VERTROUWELIJK
(afdruk verboden)

n° 141-D

BREAK 21 (DJF) - BREAK 19a (DLF)

SPECIALE BESTELLINGVoorzien van hydraulisch koppel- en schakelcommando

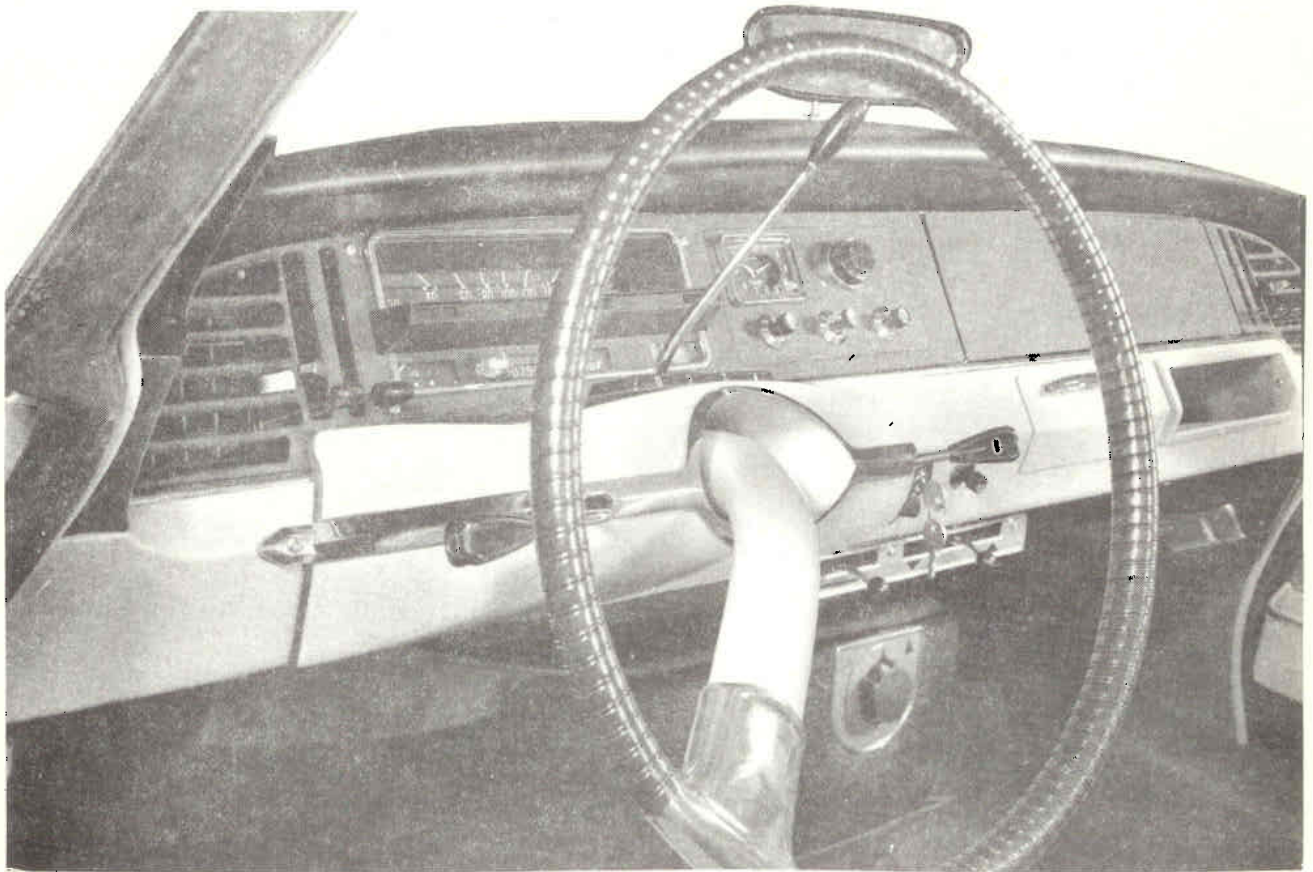
Van februari 1968 af kunnen de Breaks 21 (DJF) en 19a (DLF) op verzoek geleverd worden met een hydraulisch koppel- en schakelcommando zoals op de DS 21 (DX) en DS 19a (DY).

Het dashboard is ongewijzigd. De bovenste plaat van de stuurbuissteun is gelijk aan die van DX of DY.

M O T O RKoelluchttunnel

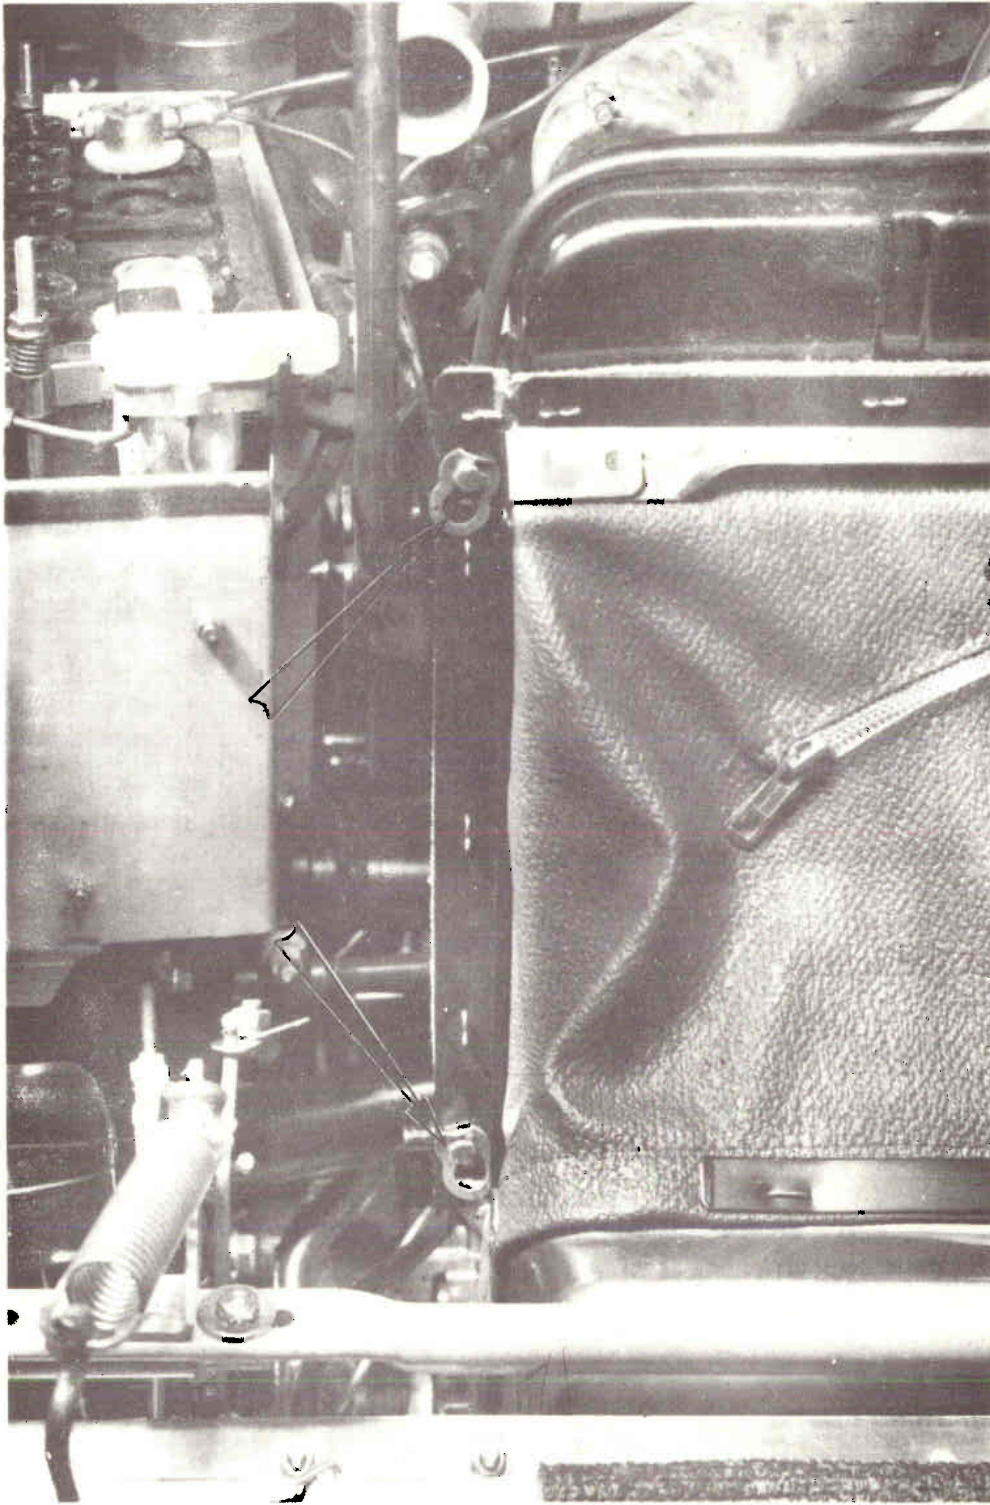
Van april 1968 af is de bevestiging van het frame van de koelluchttunnel op de radiator gewijzigd, teneinde de koelluchttunnel snel te kunnen demonteren (zie foto).

Demonteer de koelluchttunnel als volgt van de radiator:

- Draai de 4 bevestigingsbouten los.
- Trek de snelsluitringetjes aan de rechter zijde weg.
- Verwijder het frame van de koelluchttunnel.

Startmotor

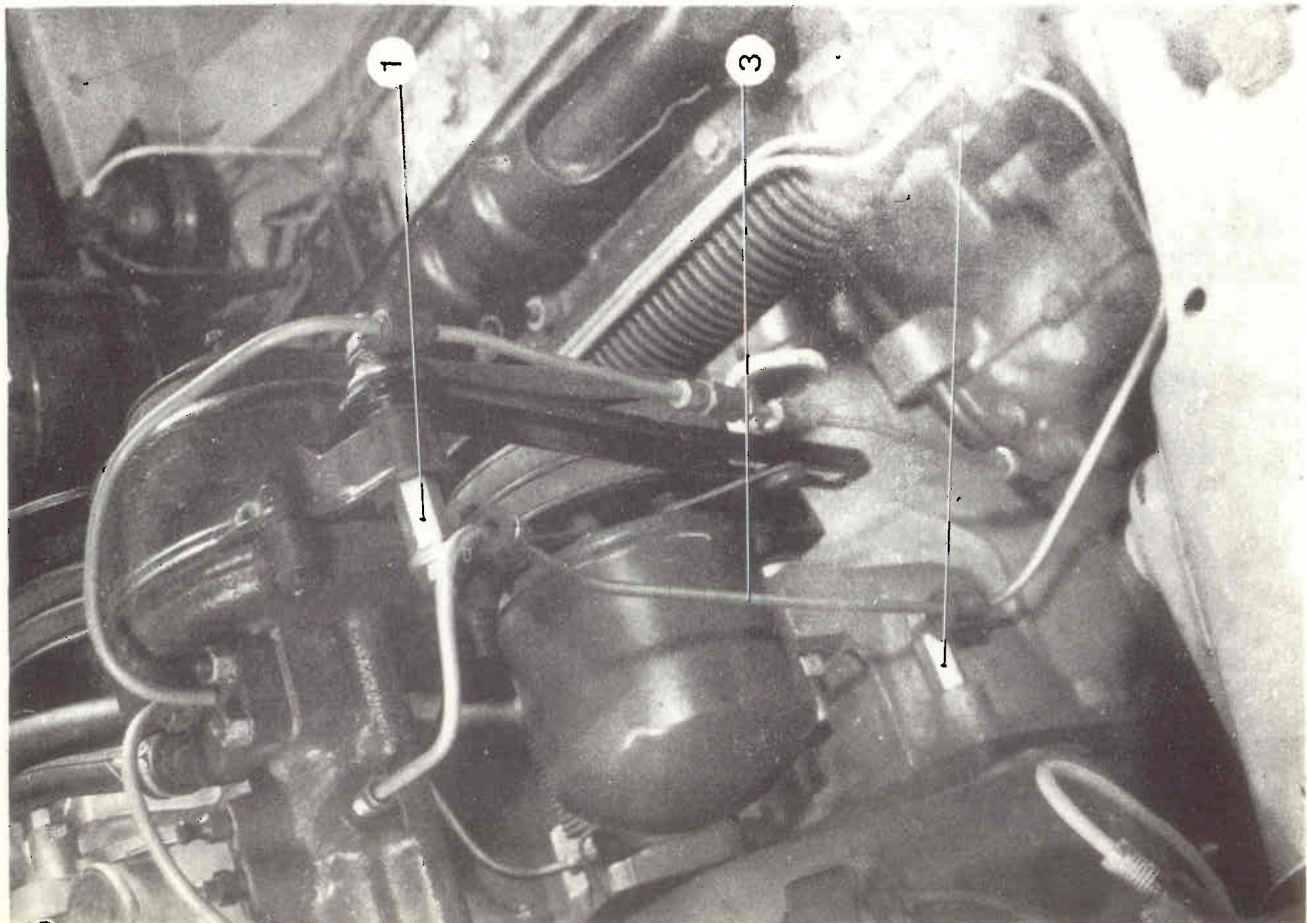
Van juli 1968 af is de startmotor van bovenvermelde wagens als volgt gewijzigd:

- Het rondsel wordt bediend door een electro-magneet (solenoid).
- Het startrelais is gewijzigd (de lengte van de kabel is vergroot).
- Er is een beschermplaat gemonteerd boven de startmotor.
- De voorste bevestiging van de startmotor is niet gewijzigd.

Het is mogelijk de nieuwe startmotor in plaats van de vroegere te monteren.

afb. 2

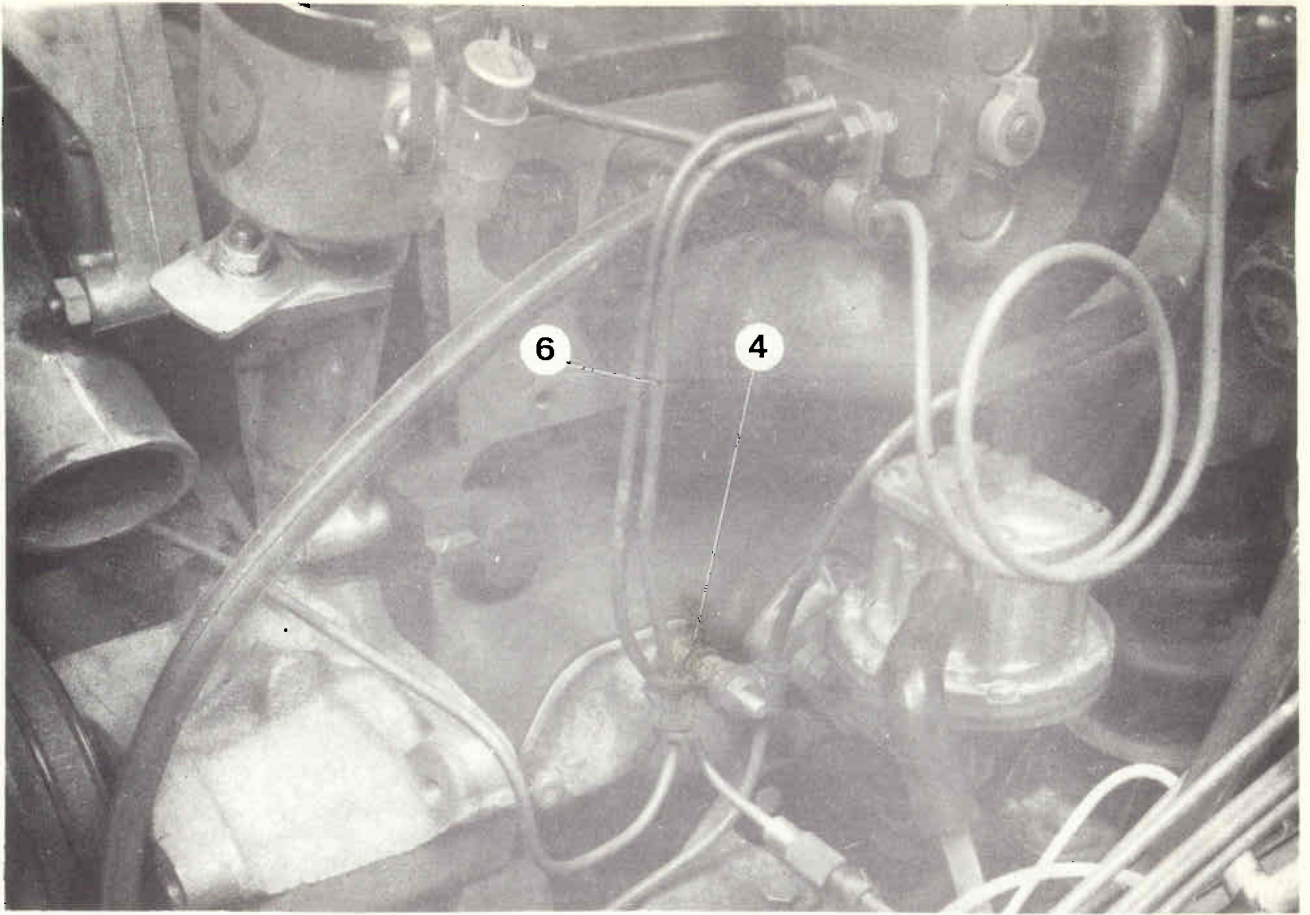
- a) De plaats en de bevestiging van de leiding (3) tussen de remunit rechts vóór en de centrifugaalregelaar is gewijzigd: (zie afb. 1)
- Een bout (1) gemonteerd aan de centrifugaalregelaar dient voor bevestiging van deze leiding en de steun van de regelaar.
 - Een bout (2) gemonteerd aan het frictiecarter dient eveneens ter bevestiging van de leiding.
- b) De plaats en de bevestiging van de leidingbundel (6) tussen het hydraulisch blok en de frictiecilinder is gewijzigd: (zie afb. 2 en 3).
- De bout (4) gemonteerd aan het deksel van het motorcarter evenals het onderste tapeind (5) van de waterpomp zijn langer om de leidingbundel te kunnen bevestigen.

De nieuwe leidingen zijn verwisselbaar met de vroegere mits tegelijkertijd de nieuwe bouten en tapeinden vermeld in bovenstaande tabel gemonteerd worden.
